臺南市都市計畫委員會 第 104 次會議紀錄

臺南市都市計畫委員會第 104 次會議紀錄

第 二 案：「變更關廟都市計畫（公共設施用地專案通盤檢討）」案

第 三 案：「變更歸仁都市計畫（公共設施用地專案通盤檢討）」案

附圖 1-1 變更第 2-2 案修正方案示意圖

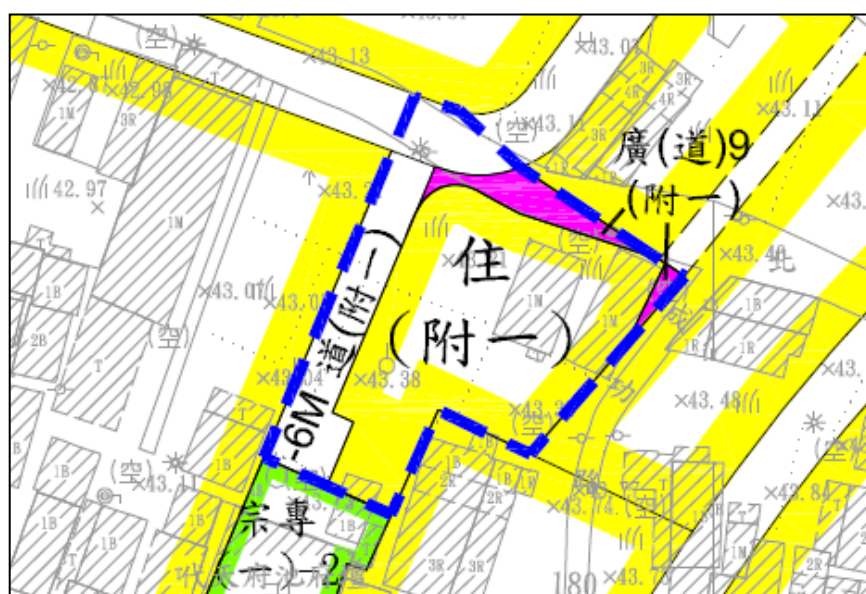
一、變更案第 2-2 案：考量重劃配地需求，西側新增劃設 6 公尺計畫道路（附圖 1-1、1-2）。

附圖 2-1 變更第 2-8 案修正方案示意圖

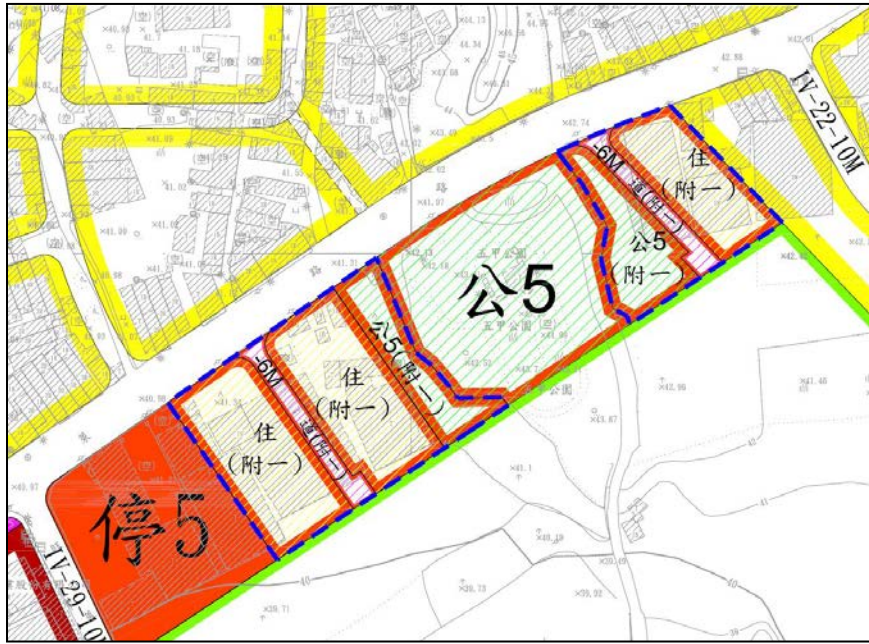
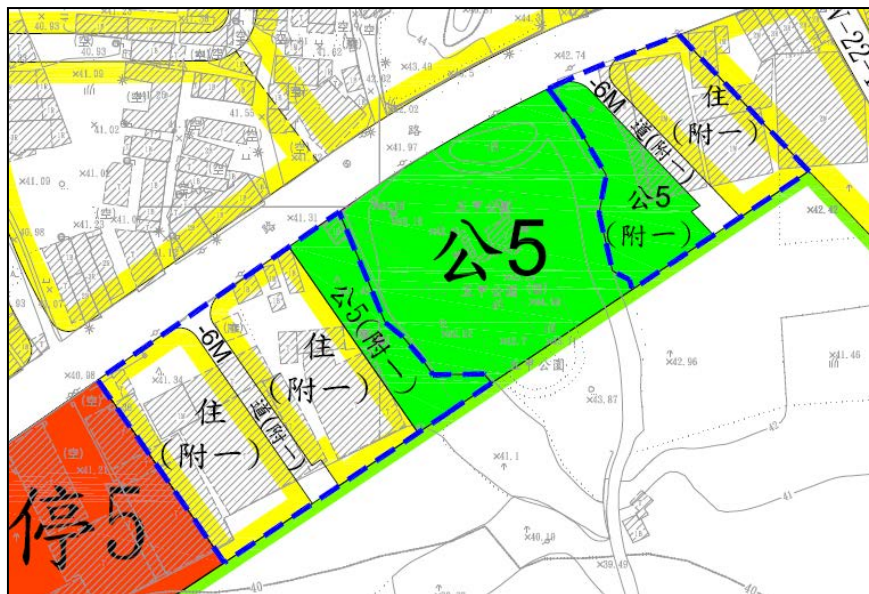
二、變更案第 2-8 案：酌予增加公園用地（5）（附）面

積，以補足跨區重劃範圍內應劃設至少 30%公共設施用地面積之規定（附圖 2-1、2-2）。

附圖 3 變更第 3 案修正方案示意圖

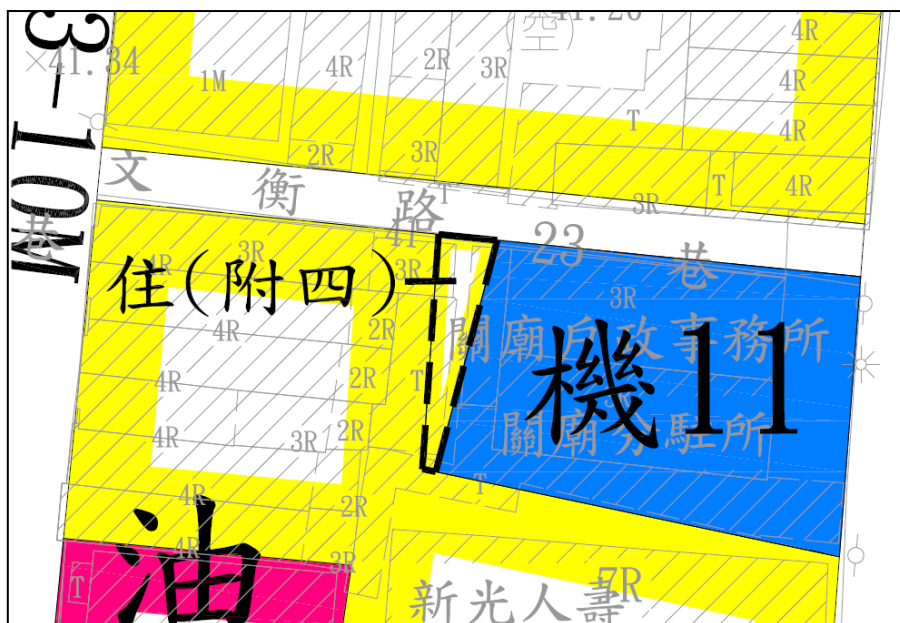
三、變更案第 3 案：依警察局列席人員補充說明地籍鑑界結果，警察局現有建物皆位於公有地範圍內，其餘私有地未來亦無使用開發需求，故變更範圍調整為依私有地範圍予以解編（附圖 3）。

附圖 1 變 2-1 案專案小組意見修正後示意圖

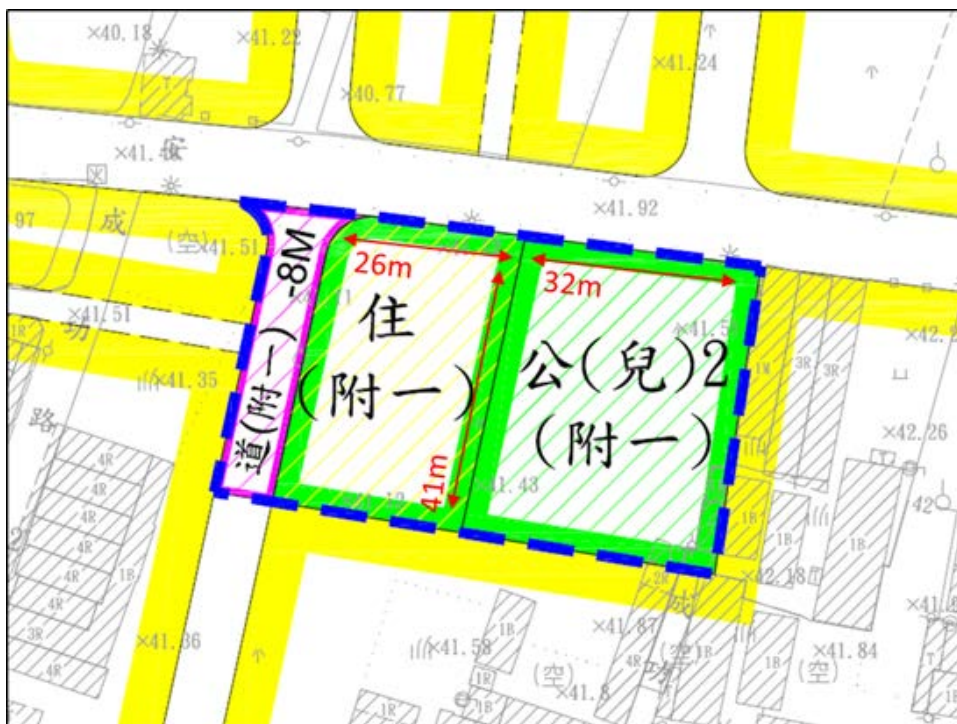
編號	變更位置	變更內容		變更理由	備註	專案小組初步建議意見
		原計畫	新計畫			
1	計畫年期	民國 115 年	民國 125 年	配合全國國土計畫目標年，修訂為民國 125 年。		建議准照公展草案通過。
2-1	兒 3 用地及周邊道路用地	兒童遊樂場用地（兒 3）（0.23 公頃） 道路用地（0.03 公頃）	住宅區（附一）（0.09 公頃） 兒童遊樂場用地（兒 3）（附一）（0.14 公頃） 道路用地（附一）（0.03 公頃）	1. 兒 3 用地服務圈範圍與公 1、公 3、公 4、兒 2、兒 5、兒 8、公（兒）1 重疊，惟考量區位適宜性，故部分解編、部分保留。 2. 考量重劃配地及工程接管需求，西側未開闢計畫道路併同納入重劃範圍取得開闢。	1. 變更案第 2-1 案至第 2-11 案應以跨區市地重劃方式辦理整體開發。 2. 於內政部審議通過後應依平均地權條例相關規定，先行擬具市地重劃計畫書，送經市地重劃主管機關審核通過後，再檢具變更主要計畫書、圖報由內政部逕予核定後實施。	1. 建議修正後通過（詳圖 1）。 2. 以 500 公尺等距離服務圈檢核，公 3、公 4 兒 2、兒 5、兒 8 及公（兒）1 之服務圈範圍與兒 3 重疊。惟公共設施用地變更為住宅區，涉及土地使用價值提高，為落實受益者負擔之精神，依「臺南市都市計畫區土地變更負擔公共設施審議原則」負擔回饋公共設施，應劃設至少 30% 公共設施用地，考量兒 3 位於計畫區北側之核心位置，考量區位適宜性，故部分保留並調整名稱為「鄰里公園兼兒童遊樂場用地」，以增進該地區開放空間品質。
2-2	兒 4 用地	兒童遊樂場用地（兒 4）（0.12 公頃）	兒童遊樂場用地（兒 4）（附一）（0.12 公頃）	基地北側僅部分鄰接計畫道路，現況雖有既成道路通過，惟尚有部分面寬未鄰接既成道路，考量基地形狀及臨路條件不利重劃配地，故保留為兒童遊樂場用地，納入跨區重劃範圍併同取得開闢。		請依下列意見補充資料，提請大會討論。 1. 以 500 公尺等距離服務圈檢核，公 3、公 4、公 5、兒 2、公（兒）2、兒 5 及兒 8 之服務圈範圍與兒 4 重疊，尚可確保該地

附圖 2 變 2-4 案專案小組意見修正後示意圖

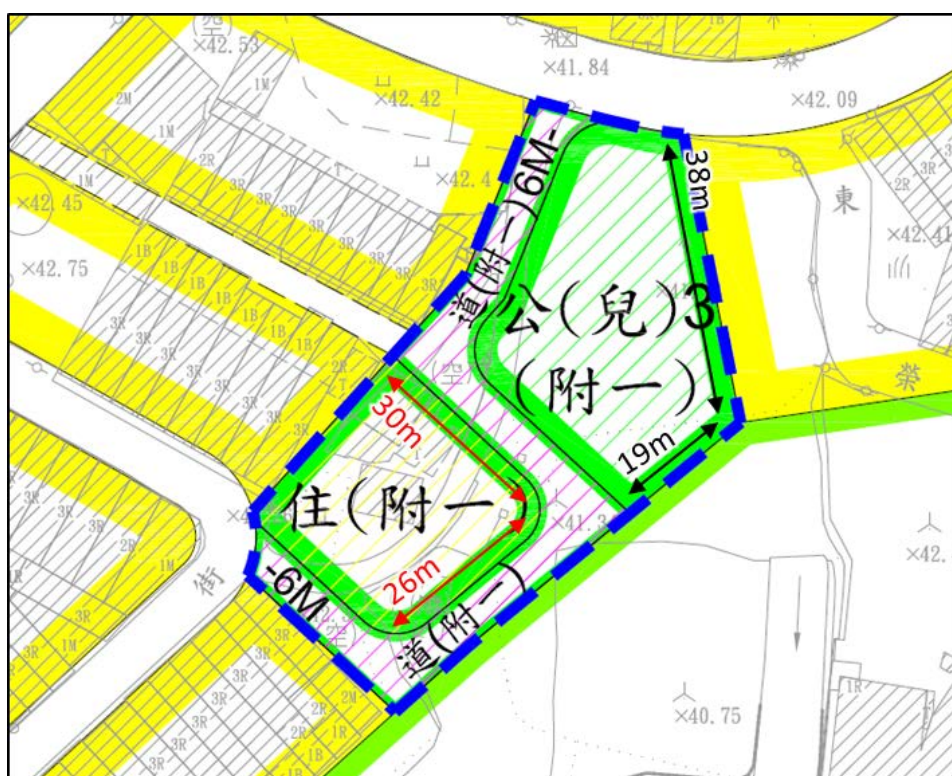
編號	變更位置	變更內容		變更理由	備註	專案小組 初步建議意見
		原計畫	新計畫			
				道路併同納入重劃範圍取得開闢。		5、兒 7 及兒 8 重疊，請納入變更理由補充說明。
2-4	兒 7 用地及住宅區	兒童遊樂場用地 (兒 7) (0.23 公頃)	住宅區 (附一) (0.05 公頃) 兒童遊樂場用地 (兒 7) (附一) (0.14 公頃) 道路用地 (附一) (0.04 公頃)	1. 兒 7 用地服務圈範圍與公 1、公 3、兒 5、兒 8 重疊，惟考量區位適宜性，故予以部分分解編、部分保留、部分調整為 6 公尺道路用地。 2. 另西南側與現行計畫道路銜接處，考量路口交通安全，將部分住宅區變更為道路用地，併同納入重劃範圍取得開闢。		1. 建議修正後通過(詳圖 2)。 2. 經重新檢視兒 7 用地服務圈範圍與公 1、公 5、兒 5、兒 8 重疊，請納入變更理由補充說明。 3. 配合現行周邊道路通行情形，為維持原有道路功能，及儘量避免涉及建築物拆遷，酌予調整計畫道路位置。 4. 新計畫名稱「兒童遊樂場用地」修正為「鄰里公園兼供遊樂場用地」，以保留重劃工程設計之彈性。
2-5	兒 9 用地及周邊道路用地	兒童遊樂場用地 (兒 9) (0.17 公頃)	住宅區 (附一) (0.17 公頃) 廣場用地 (廣 15) (附一) (0.00 公頃) (42 平方公尺)	1. 兒 9 用地服務圈範圍與公 1、公 3、兒 5、兒 6、兒 7、兒 8、兒 12 重疊，故予以解編。 2. 考量重劃配地及工程接管需求，北側未開闢計畫道路併同納入重劃範圍取得開闢。 3. 基地範圍外西北側計畫道路已供通行使用(東興二街)，考量路口交通安全，將西側之道路截角納入跨區重劃範圍併同取得開闢。 4. 西側臨接住宅區現況已開發建築，為避免造成重劃施工界面困		1. 建議修正後通過，請配合修正變更理由。 2. 經重新檢視兒 9 用地服務圈範圍與公 1、公 5、公(兒)1、公(兒)2、兒 5、兒 7、兒 8 及兒 12 重疊，請納入變更理由補充說明。

附圖 3 變 2-6 案專案小組意見修正後示意圖

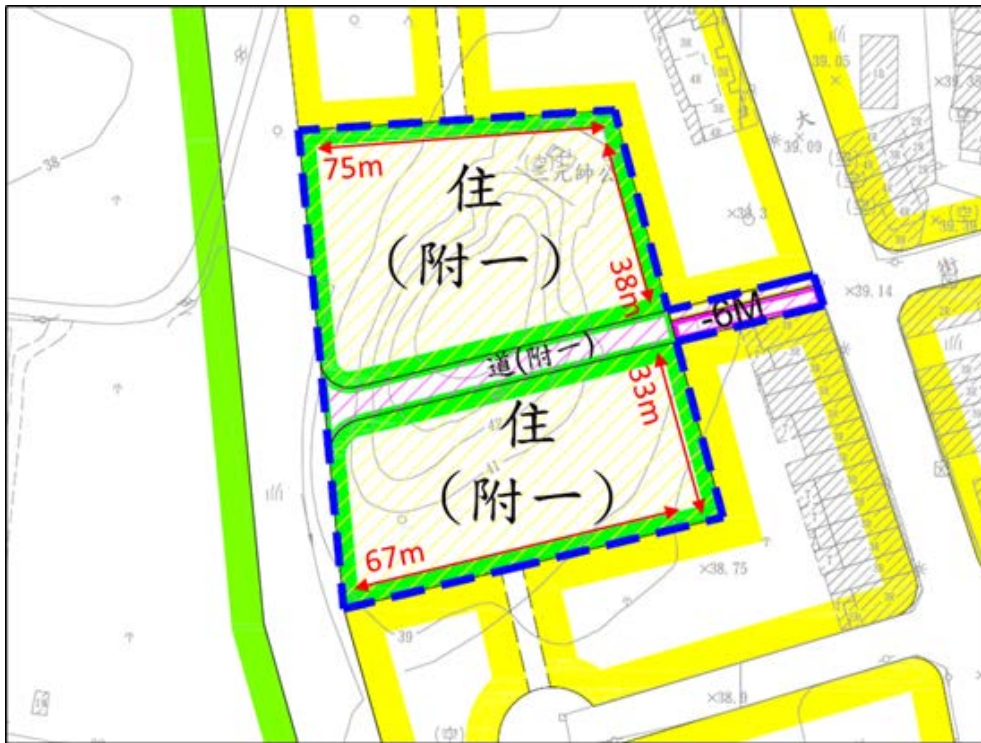
編號	變更位置	變更內容		變更理由	備註	專案小組 初步建議意見
		原計畫	新計畫			
				難，劃設 1.5 公尺寬廣場用地作為適度區隔。		
2-6	兒 10 用地、住宅區及周邊道路用地（含人行步道使用）	兒童遊樂場用地（兒 10） (0.58 公頃)	住宅區（附一） (0.54 公頃) 道路用地（附一） (0.04 公頃) 住宅區（附一） (0.01 公頃) 道路用地（附一） (0.01 公頃) 人行步道用地（附一） (0.01 公頃)	1. 兒 10 用地服務圈範圍與公(兒)1、兒 8、兒 12 重疊，考量兒 10 週邊住宅區現況多已開發建築，且陸續仍有建築基地開發建築中，具有開發潛力，故予以解編。 2. 有關基地對外通行部分，經清查東側 4 公尺人行步道北側住宅區之權屬情形，部分為國有地、部分與兒 10 土地所有權人相同，將部分住宅區及 4 公尺人行步道調整為 6 公尺計畫道路，納入跨區重劃範圍併同取得開闢。 3. 為利重劃配地及工程接管需求，基地內新增劃設 6 公尺計畫道路，另考量迴車空間需求，配合劃設囊底路。		1. 建議修正後通過(詳圖 3)。 2. 依 109 年 12 月 28 日發布實施「變更關廟都市計畫(第四次通盤檢討)」，已於變更範圍東側新增劃設 15 公尺計畫道路，故變更範圍內新增之 6 公尺計畫道路尚無劃設迴車道之必要性，爰予以取消迴車道，並配合劃設道路截角。 3. 變更範圍內新增之 6 公尺計畫道路，其中東側涉及道路截角擬將部分住宅區變更為道路用地，為免影響既有住宅區土地所有權人權益，不予劃設道路截角，剔除重劃範圍，後續依土地使用分區管制要點規定，計畫圖未劃設道路截角部分，位於道路交叉口建築者，應依「臺南市建築管理自治條例」規定退讓截角。 4. 經重新檢視兒 10 用地服務圈範圍與、公 4、公 5、公(兒)1、兒 8 及

附圖 4 變 2-7 案專案小組意見修正後示意圖

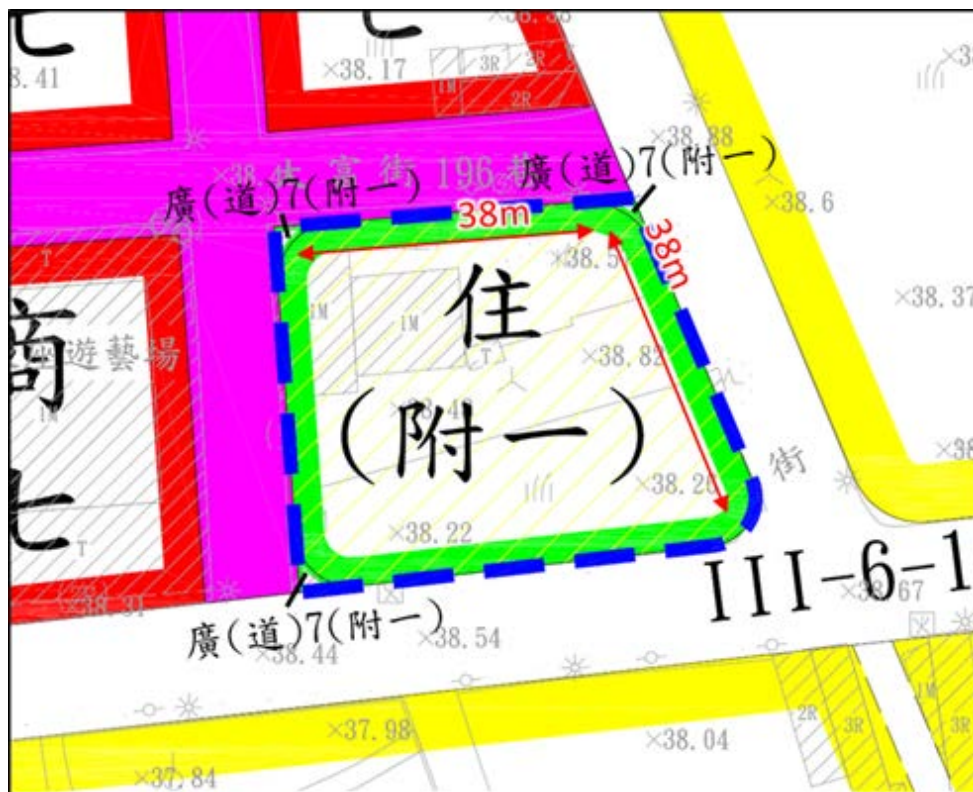
編號	變更位置	變更內容		變更理由	備註	專案小組初步建議意見
		原計畫	新計畫			
						兒 12 重疊，請納入變更理由補充說明。
2-7	兒 11 用地	兒童遊樂場用地 (兒 11) (0.18 公頃)	住宅區 (附一) (0.18 公頃)	兒 11 用地服務圈範圍與公 1、公 3、兒 8、兒 12、公(兒)1 重疊，故予以解編。		1. 建議修正後通過(詳圖 4)。 2. 經重新檢視兒 11 用地服務圈範圍與公 5、公(兒)1、兒 5、兒 7、兒 8 及兒 12 重疊，請納入變更理由補充說明。
2-8	部 分 市 2 用 地	市場用地 (市 2) (0.78 公頃)	住宅區 (附一) (0.53 公頃) 公園用地 (公 5) (附一) (0.16 公頃) 道路用地 (附一) (0.08 公頃)	1. 市 2 經市場處評估已無使用需求，公有地部分現況已開闢作為五甲公園，故調整為公園用地(詳公展編號第 7 案)。 2. 其餘私有地考量周邊住宅區現況多已開闢，故予以部分解編，部分考量公園範圍完整性調整為公園用地，部分調整為 6 公尺道路用地，另考量迴車空間需求，配合劃設囊底路。		1. 請依下列意見補充資料，提請大會討論。 2. 依「臺南市都市計畫區土地變更負擔公共設施審議原則」負擔回饋公共設施，應劃設至少 30% 公共設施用地。配合變更案第 2-1 案至第 2-11 案之方案修正，酌予調整公園用地面積，以補足應劃設之公共設施用地面積。
2-9	廣 7 用 地 北 側 之 商 業 區 (附)	商業區(附) (0.19 公頃)	住宅區 (附一) (0.19 公頃)	1. 79 年辦理第一期公設保留地專案通盤檢討時，將機關用地變更為附帶條件商業區，應另行擬定細部計畫，並俟細部計畫完成法定程序發布實施後始得發照建築，惟迄今尚未依附帶條件辦理開發。 2. 未完成附帶條件地區，併同納入跨區重劃解編為住宅區。		建議准照公展方案通過。

附圖 5 變 2-10 案專案小組意見修正後示意圖

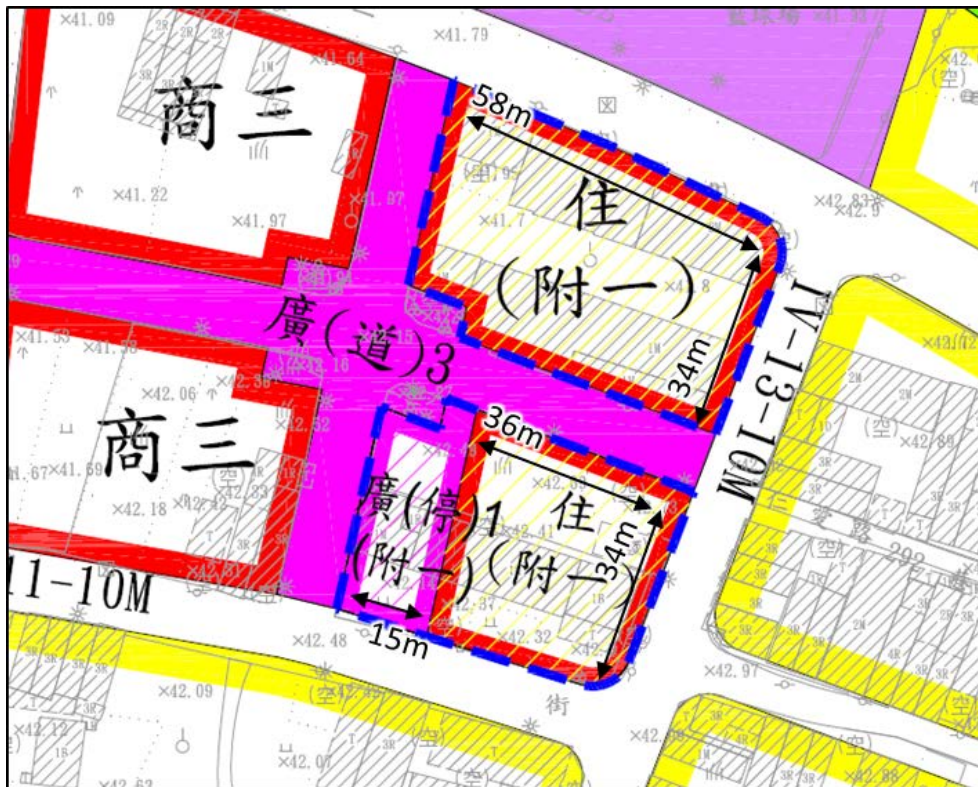
編號	變更位置	變更內容		變更理由	備註	專案小組初步建議意見
		原計畫	新計畫			
2-10	廣 7 用地及其東側之商業區(附)	廣場用地(廣 7)(附)(0.05 公頃)	住宅區(附一)(0.05 公頃)	1. 79 年辦理第一期公設保留地專案通盤檢討時，將市場用地變更為附帶條件商業區及廣場，應以市地重劃方式辦理或由土地所有權人無償提供公共設施用地，惟迄今尚未依附帶條件辦理開發。 2. 未完成附帶條件地區，併同納入跨區重劃解編為住宅區。		1. 建議修正後通過(詳圖 5)。 2. 考量鄰近為商業區，為增進周邊停車空間，保留現行計畫廣 7 之劃設，並酌予調整名稱為廣(停)用地。
2-11	新增市地重劃範圍	-	跨區市地重劃範圍(2.93 公頃)	變更範圍內未徵收開闢之公共設施用地檢討變更，採跨區市地重劃方式辦理。		配合變更案第 2-1 案至第 2-11 案修正後方案調整重劃面積。
3	部分機關 11 用地	機關用地(機 11)(0.00 公頃)	住宅區(附四)(0.00 公頃) 附帶條件： 1. 變更後住宅區容積率調降如下：建蔽率不得大於 60%，容積率不得大於 140%。 2. 如後續開發地主有增加容積率之需求，得於申請建照前完成繳交代金後恢復原容積，代金計算方式以自願捐贈變更後土地總面積 30% 作為公共設	1. 經本府警察局表示解編西側及南側機關用地將影響建物出安全動線出入口及員工停車空間，故仍有保留需求。 2. 考量私有地範圍內尚有部分民宅，故除依警察局現況圍牆實際使用範圍維持機關用地外，其餘解編為住宅區。 3. 依「臺南市都市計畫區土地變更負擔公共設施審議原則」規定，考量私有地面積狹小且土地畸零難以利用，以調降容積率辦理回饋。	變更面積(26 平方公尺)	請依下列意見補充資料，提請大會討論。 1. 該機關用地部分為私有地，依警察局列席人員意見尚有使用需求，故配合現況使用情形部分予以保留。 2. 有關變更範圍西側係配合警察局現況使用予以劃設，請警察局儘速辦理地籍鑑界及預為分割，俾釐清變更範圍。

附圖 2 變 2-4 案專案小組意見修正後示意圖

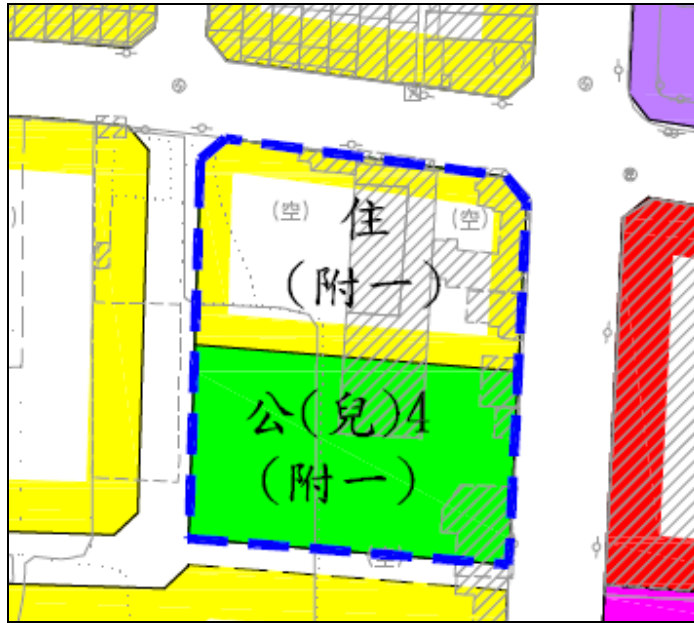
編號	變更位置	變更內容		變更理由	備註	專案小組 初步建議意見
		原計畫	新計畫			
						<p>巷道寬度僅4公尺，且經意願調查結果有部分計畫道路南側土地所有權人不同意計畫道路解編，爰維持原計畫。</p> <p>5. 如土地所有權人於大會前出具擬將現有巷道拓寬為8公尺之同意文件，並取得擬調整計畫道路路段兩側土地所有權人同意文件，於兼顧原有道路通行功能及路口交通安全，再提請大會討論將東側8公尺計畫道路之南段部分予以廢除之可行性。</p>
2-4	公(兒)3用地及周邊道路用地(含人行步道使用)	鄰里公園兼兒童遊樂場用地(公(兒)3)(0.27公頃)	住宅區(附一)(0.27公頃)	公(兒)3 經檢討與體、公1服務圈範圍重疊，另南側4公尺人行步道廢除尚不影響道路系統完整性及兩側土地指定建築線權益，故予以解編。		<p>1. 建議修正後通過(詳附圖2)。</p> <p>2. 南側4公尺人行步道用地現況仍有通行需求，且廢除後將影響二側土</p>
		人行步道用地(0.02公頃)	住宅區(附一)(0.02公頃)

附圖 4 變 2-6 案專案小組意見修正後示意圖

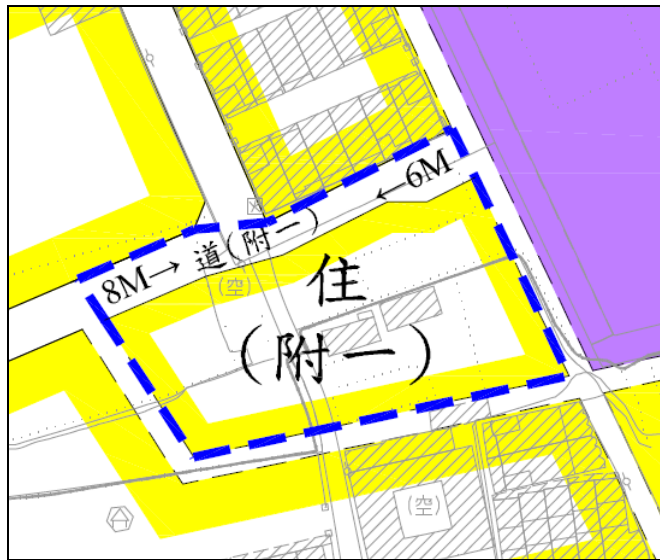
編號	變更位置	變更內容		變更理由	備註	專案小組初步建議意見
		原計畫	新計畫			
						地指定建築線權益，故維持原計畫，剔除重劃範圍。
2-5	公(兒)4用地	鄰里公園兼兒童遊樂場用地(公(兒)4)(0.30公頃)	住宅區(附一)(0.15公頃) 兒童遊樂場用地(附一)(兒2)(附一)(0.15公頃)	考量區位適宜性，公(兒)4服務範圍可涵蓋計畫區西側周邊住宅區，故部分解編、部分保留並調整名稱為兒童遊樂場用地。		1. 建議修正後通過(詳附圖3)。 2. 新計畫兒童遊樂場用地維持「鄰里公園兼兒童遊樂場用地(公兒4)」名稱，以保留重劃工程設計之彈性。
2-6	公(兒)5用地及周邊道路(含人行步道使用)	鄰里公園兼兒童遊樂場用地(公(兒)5)(0.32公頃) 人行步道用地(0.02公頃) 道路用地(0.06公頃)	住宅區(附一)(0.30公頃) 道路用地(附一)(0.02公頃) 道路用地(附一)(0.02公頃) 住宅區(附一)(0.05公頃) 道路用地(附一)(0.01公頃)	1. 公(兒)5經檢討與體、公1、公(兒)4服務圈範圍重疊，另西側8公尺計畫道路廢除尚不影響道路系統完整性及兩側土地指定建築線權益，故予以解編。 2. 考量重劃配地及工程接管需求，南側4公尺人行步道拓寬為8公尺計畫道路。		1. 建議修正後通過(詳附圖4)。 2. 以500公尺等距離服務圈檢核，經檢核後計畫區西側尚有部分住宅聚落未能涵蓋，故部分保留維持鄰里公園兼兒童遊樂場用地(公兒5)，部分解編為住宅區。 3. 考量道路系統完整性及聯外交通可及性，將南側8公尺計畫道路往西

附圖 6 變 2-9 案專案小組意見修正後示意圖

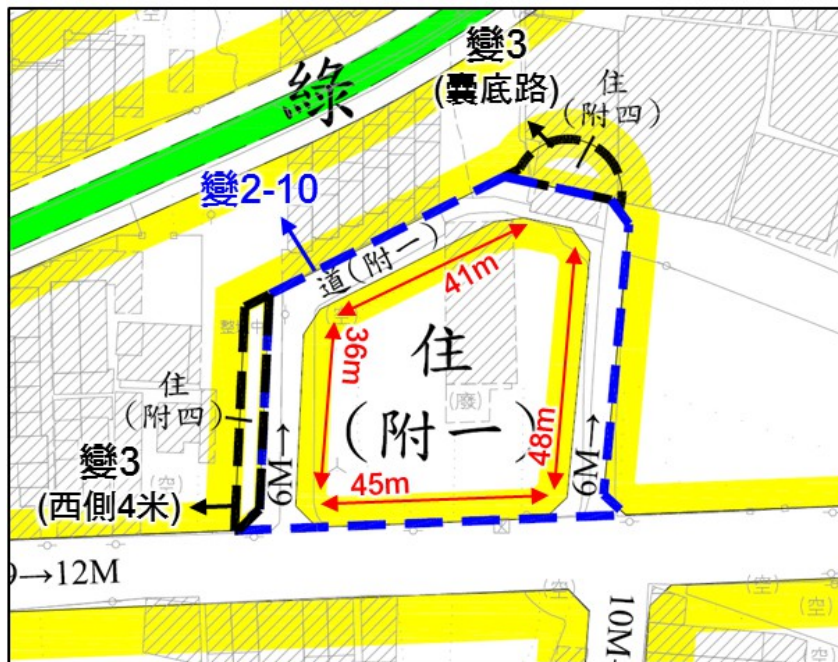
編號	變更位置	變更內容		變更理由	備註	專案小組 初步建議意見
		原計畫	新計畫			
						<p>3. 新計畫兒童遊樂場用地維持「鄰里公園兼兒童遊樂場用地(公兒8)」名稱，以保留重劃工程設計之彈性。</p> <p>4. 調整後公(兒)8已與其西側臨接之現有住宅區具有區隔功能，尚無劃設1.5公尺寬廣場用地之必要性，且調整不影響西側住宅指定建築線，故併同調整為公(兒)8。</p>
2-10	公(兒)9用地及周邊道路(含人行步道使用)	<p>鄰里公園兼兒童遊樂場用地(公兒)9 (0.21公頃)</p> <p>人行步道用地(0.03公頃)</p> <p>道路用地(0.05公頃)</p>	<p>住宅區(附一) (0.19公頃)</p> <p>道路用地(附一) (0.02公頃)</p> <p>道路用地(附一) (0.03公頃)</p> <p>住宅區(附一) (0.01公頃)</p> <p>道路用地(附一) (0.04公頃)</p>	<p>1. 公(兒)9經檢討與體、公2、公(兒)8服務圈範圍重疊，故予以解編。</p> <p>2. 考量重劃配地及進出需求，西側及北側4公尺人行步道拓寬為6公尺計畫道路；另東側8公尺計畫道路取消囊底路劃設並縮減為6公尺，併同納入重劃範圍取得開闢。</p>		<p>1. 建議修正後通過(詳附圖7)。</p> <p>2. 考量道路交通安全，東北側道路轉彎處酌予修正路型。</p> <p>3. 變更範圍外東側現況係作為道路通行使用，故配合現況既成道路將部分住宅區併同納入重劃範圍。</p>
